定期監査結果報告書

工事監査

松山市令和5年度工事技術調査結果報告書

工事技術調査結果報告書

以下に現場調査写真を示す。

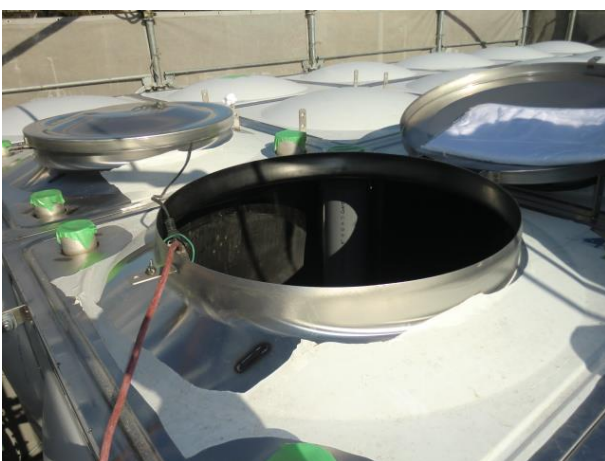
- (1) 居ながら工事のため、団地住民の安全対策、騒音対策、断水時間の短縮には特に配慮されたい。
- (2) 各住棟給水取入れ部の新旧配管切替え工事に当たり、前もって試掘により実態調査を行い、調達部材に変更の必要がないか等を確認し、断水時間を延長することなく施工することが望ましい。工事写真、完成図を作成しておくことが望ましい。

以下に現場調査写真を示す。

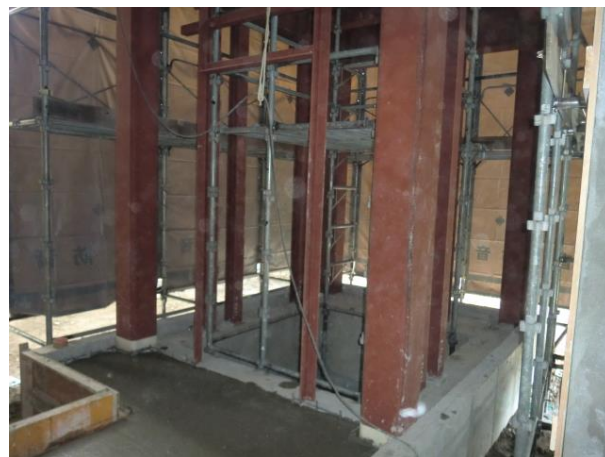
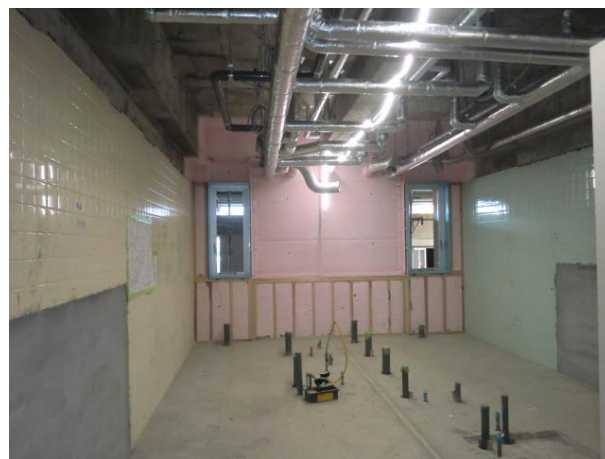
- (1) 授業に支障のないように防水改修工事に伴う臭気対策、足場解体時の騒音対策には特に配慮されたい。
- (2) 内外部の改修工事においては、既存仕上材の撤去及び下地処理の程度により、更新する仕上の出来栄が左右されるため、施工段階確認を適切に実施されたい。
- (3) 内部作業空間の明るさ確保、空気清浄確保、残材撤去片付、安全通路に危険注意表示等について、再確認されたい。
- (4) 今後は各種工事が輻輳するので、より一層の品質と安全を確保して施工されたい。
